リコール届出一覧表

リコール届出日：平成 30 年 11 月 7 日

リコール届出番号	外 - 2751	リコール開始日：平成 30 年 11 月 8 日		
届出者の氏名又は名称	プジョー・シトロエン・ジャポン株式会社 代表取締役 クリストフ プレヴォ (製作国： フランス共和国) (製作者名： オート Mobil・シトロエン) (問い合わせ先： 0120-55-4160 シトロエンコール)			
不具合部位 (部品名)	車体装置 (ボンネット)			
基準不適合状態にあると認める構造、装置又は性能の状況及びその原因	ボンネットのアウトーパーネルとインナーパネルを接合する接着剤の塗布量および防錆処理の温度管理が不適切なため、当該接合部の接着力が不足しているものがある。そのため、走行振動等により当該接合が剥がれて、異音が発生し、最悪の場合、アウトーパーネルが脱落し、他の交通の妨げとなるおそれがある。			
改善措置の内容	全車両、ボンネットのアウトーパーネルとインナーパネルの間に接着剤を塗布する。			
不具合件数	0 件	事故の有無	0 件	
発見の動機	本国からの情報による。			
自動車使用者及び自動車分解整備事業者に周知させるための措置	<ul style="list-style-type: none"> ● 使用者 : 電話・ダイレクトメールにて通知する。 ● 自動車分解整備事業者 : 日整連発行の機関誌へ掲載する。 ● 対策実施済車両 : 対策済車両には、運転者席側ドア開口部のドアロックストライカー付近に外-2751のステッカーを貼付する。

改善箇所説明図

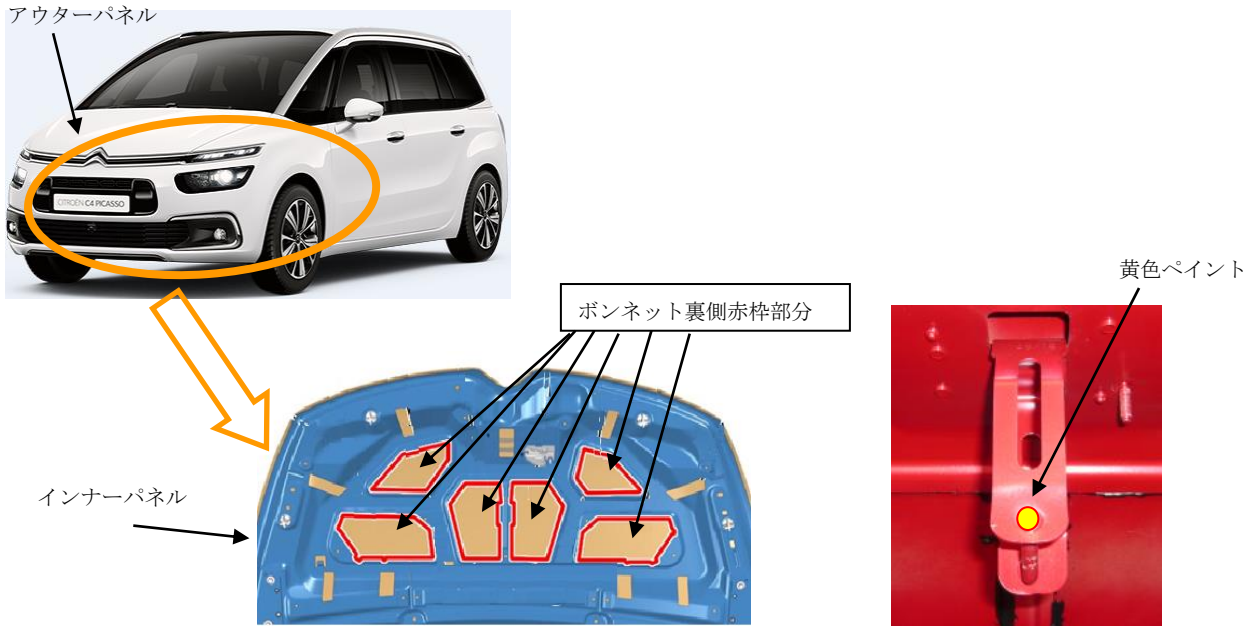
不具合の内容

ボンネットのアウターパネルとインナーパネルを接合する接着剤の塗布量および防錆処理の温度管理が不適切なため、当該接合部の接着力が不足しているものがある。そのため、走行振動等により当該接合が剥がれて、異音が発生し、最悪の場合、アウターパネルが脱落し、他の交通の妨げとなるおそれがある。

改善措置の内容

全車両、ボンネットのアウターパネルとインナーパネルの間に接着剤を塗布する。

ボンネットストライカーのフロント側に黄色のペイントでマーキングします。
